Commission économique pour l'Europe

**Groupe de travail chargé d'examiner les tendances
et l'économie des transports****Groupe d'experts du module relatif aux infrastructures cyclables****Quatrième session**

Genève, 6 et 7 novembre 2023

Infrastructures cyclables : définitions et normes**Modifications éventuelles à apporter à la Convention de 1968
sur la signalisation routière****Note de la Fédération européenne des cyclistes et du secrétariat****I. Introduction**

« Fin de rue cyclable

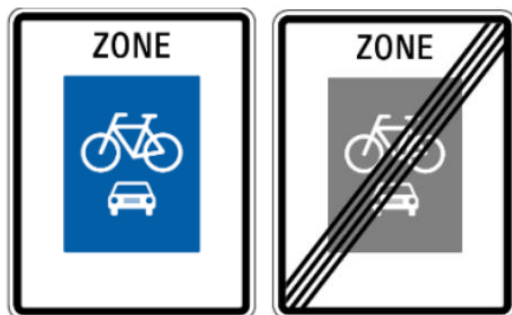
« Rue cyclable

Le signal E-XX.0 notifie aux cyclistes et aux conducteurs d'autres véhicules qu'ils entrent sur une route où des règles de circulation spéciales destinées à renforcer la sécurité des cyclistes s'appliquent. Il peut porter la mention « rue cyclable » ou une mention équivalente dans la langue du pays intéressé. »

12. Le Groupe d'experts de la signalisation routière a conçu le signal suivant :

« SIGNAL DE PRÉSIGNALISATION AVEC SCHÉMA POUR LES CYCLISTES

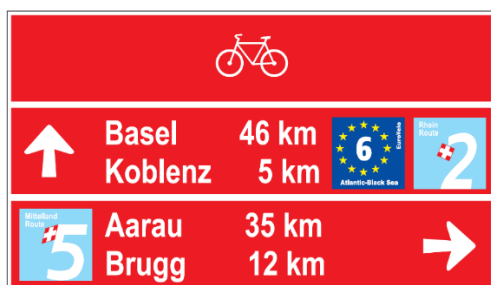
Le signal de présignalisation de directions G, 2 d (G-02.4) concerne les seuls cyclistes. L'exemple ci-après montre un signal de présignalisation indiquant une intersection. »

31. Il conviendra d'élaborer un exemple de signal routier si l'ajout d'un tel signal à la Convention est jugé utile. La solution proposée pour indiquer que le panneau concerne les cyclistes, à savoir l'ajout d'un symbole représentant un cycle dans la partie supérieure du signal, est présentée dans la figure ci-dessous.
